## Tronçonneuses des séries STIHL 064, 066 - Type 1122

### Sommaire

1. Module d'allumage EY-V
2. Rotor (position de la rainure, matériau de l'aimant)
3. Carburateur (adaptation avec le module d'allumage EY-V)

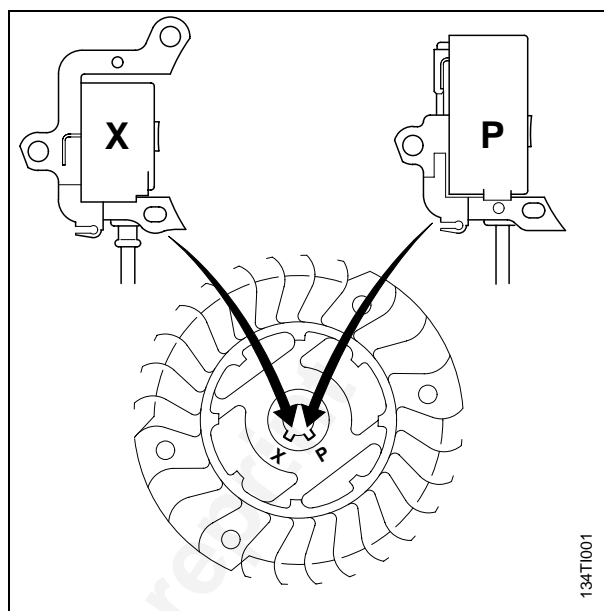
Dans le cadre du lancement de l'allumage EY-V, la position de la rainure sur les rotors a également été modifiée. De plus, le matériau de l'aimant a changé.

Les rotors de rechange se distinguent des rotors de série par le fait qu'ils portent une deuxième rainure pour clavette parallèle. Les rainures pour clavette parallèle sont repérées par les lettres "P" et "X".

En cas de réparation, les rotors doivent être montés en position "X" (**sur STIHL 064, en partie également "B"**) s'ils sont associés à des modules d'allumage sans limitation de régime. Avec des modules d'allumage à limitation électronique de régime (CDIC et CDIC A), les rotors doivent être montés en position "P".

En cas de transformation, pour monter des modules d'allumage EY-V (1122 400 1311) à la place des modules d'allumage CDIC A ou CDIC, il faut remplacer les rotors par ceux de la nouvelle version et les monter dans la position décrite ci-dessus.

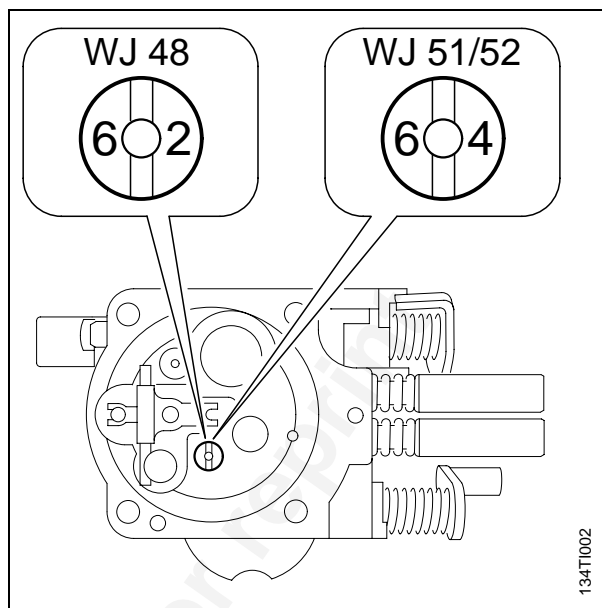
De nouveaux carburateurs sont montés sur les STIHL 064 et 066 à partir de la machine numéro **X 30 982 432** (064). Les carburateurs de la nouvelle version sont adaptés avec les modules d'allumage EY-V présentés au point 1.

C'est pourquoi les gicleurs fixes, les vis de réglage principales et les plaques de fermeture ont été modifiées. Trois variantes des nouveaux carburateurs sont livrables:

- WJ 48 pour STIHL 064, 066 Standard
- WJ 51 pour STIHL 066 Magnum
- WJ 52 pour STIHL 066 Chauffage de carburateur (pays arctiques)

Par la même occasion, les régimes maximaux admissibles ont également changé:

- Sur STIHL 064 de 12000 tr/mn à 13000 tr/mn
- Sur STIHL 066 (CDIC A) de 13500 tr/mn (régime de limitation) à 13000 tr/mn
- Sur STIHL 066 (versions USA/CDN) de 13500 tr/mn à 13000 tr/mn
